Oggetto: [ID: 7684] EG MARCO POLO S.r.l.– “Progetto di un impianto per la produzione di energia elettrica da fonte rinnovabile solare fotovoltaica di potenza pari a 29,73 MWp da realizzare nel Comune di Canaro (RO) e delle relative opere di connessione alla RTN”. Comune di localizzazione: Canaro (RO). Procedura di Valutazione di Impatto Ambientale di competenza statale, ai sensi dell'art. 23 del D.Lgs. 152/2006 e ss.mm.ii.. **Codice progetto I/2023**

Trasmissione risultanze della seduta del Comitato Tecnico regionale V.I.A. svoltasi in data 22/02/2023 - Richiesta integrazioni/approfondimenti.

Richiesta di integrazioni e approfondimenti

Titolo Elaborato
INQUADRAMENTO ATTRAVERSAMENTO RFI - PLANIMETRIA E SEZIONI

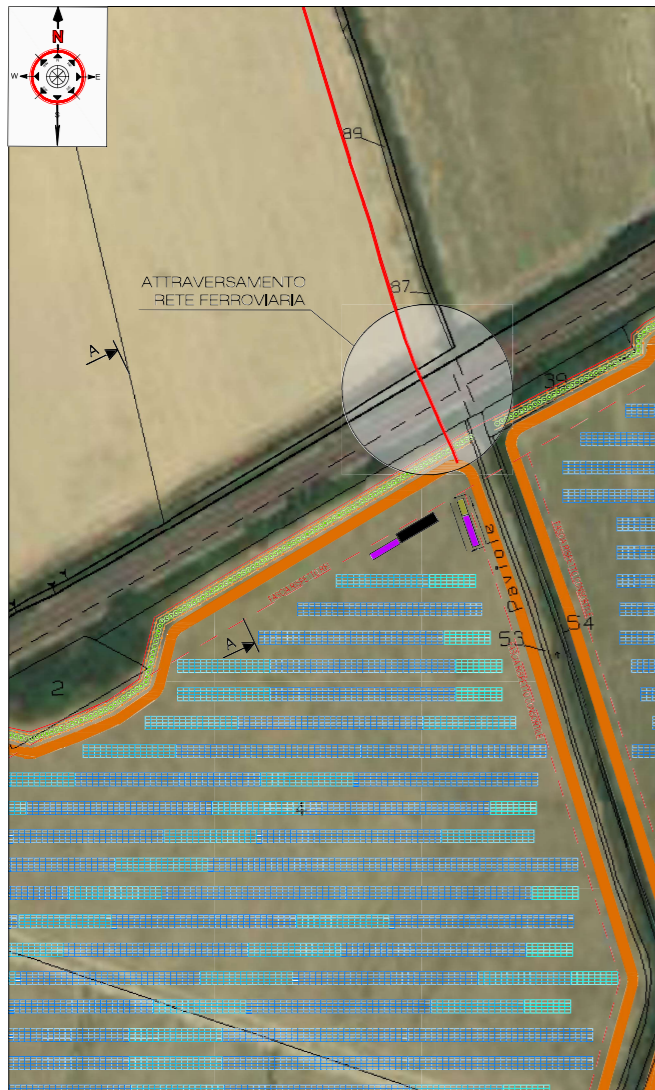
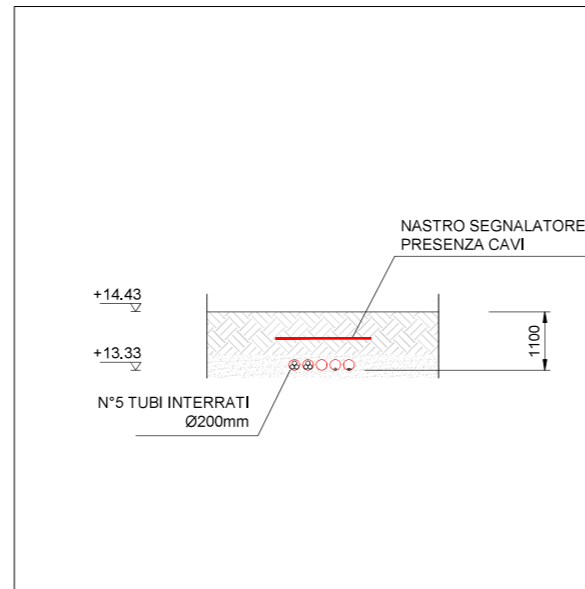
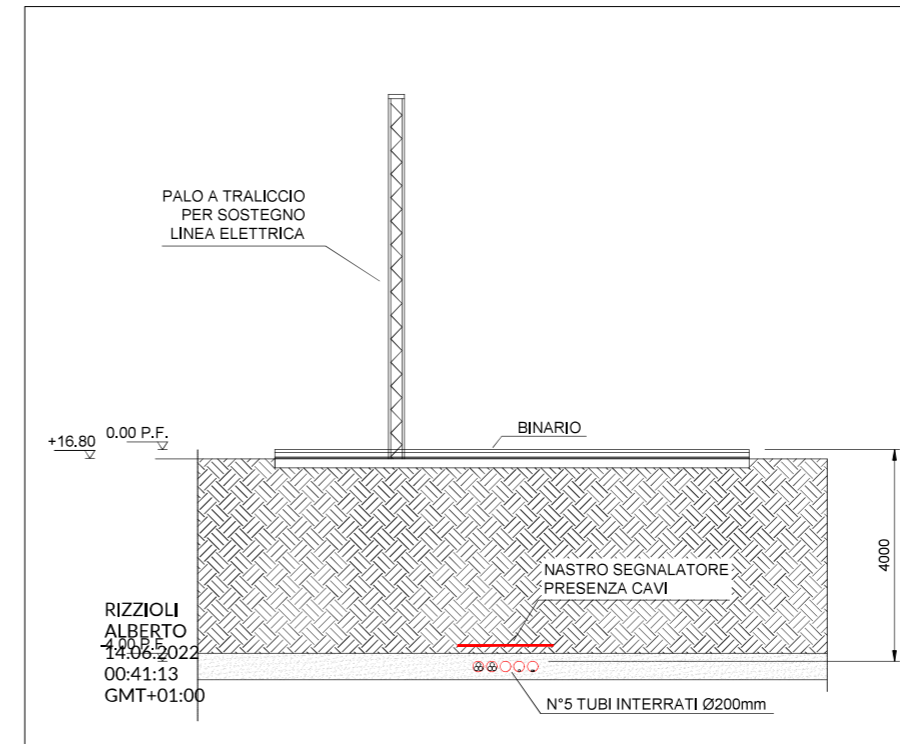
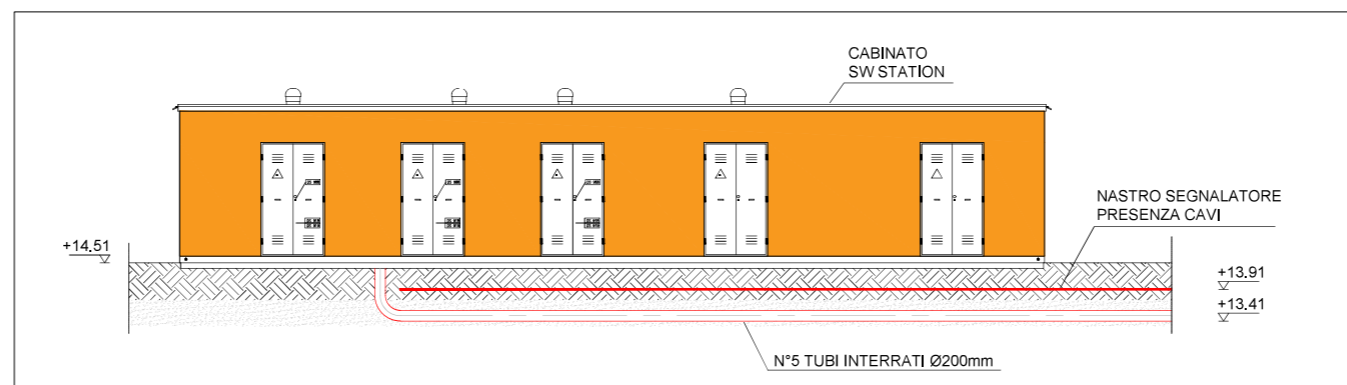
Si riscontra la nota protocollo n. 0064035 del 02.02.2023 di codesta Direzione, pervenuta al protocollo RFI n. RFI-NEMI.DOIT.VE.ING.\PEC\P\2023\0000569 del 13.02.2023, con la quale ha invitato la scrivente a partecipare alla seduta del Comitato Tecnico Regionale V.I.A., convocata per il giorno mercoledì 8 febbraio 2023 alle ore 11.30 in modalità integralmente telematica, comunicando che non ha potuto partecipare in seguito al tardivo ricevimento della documentazione.

- elaborati grafici, prodotti in scala adeguata e opportunamente quotati, con riferimenti (distanze e quote) al piano del ferro e al confine di proprietà di RFI, comprendenti:

- la planimetria dell'area interessata all'interferenza;
 - il profilo longitudinale e sezioni trasversali dell'impianto interferente con indicazione dei servizi esistenti;

- particolari costruttivi.
- stralcio di planimetria catastale per verificare l'interferenza delle opere con le proprietà Ferroviarie;
- documentazione fotografica dello stato di fatto con indicazione sulla planimetria dei punti di scatto;
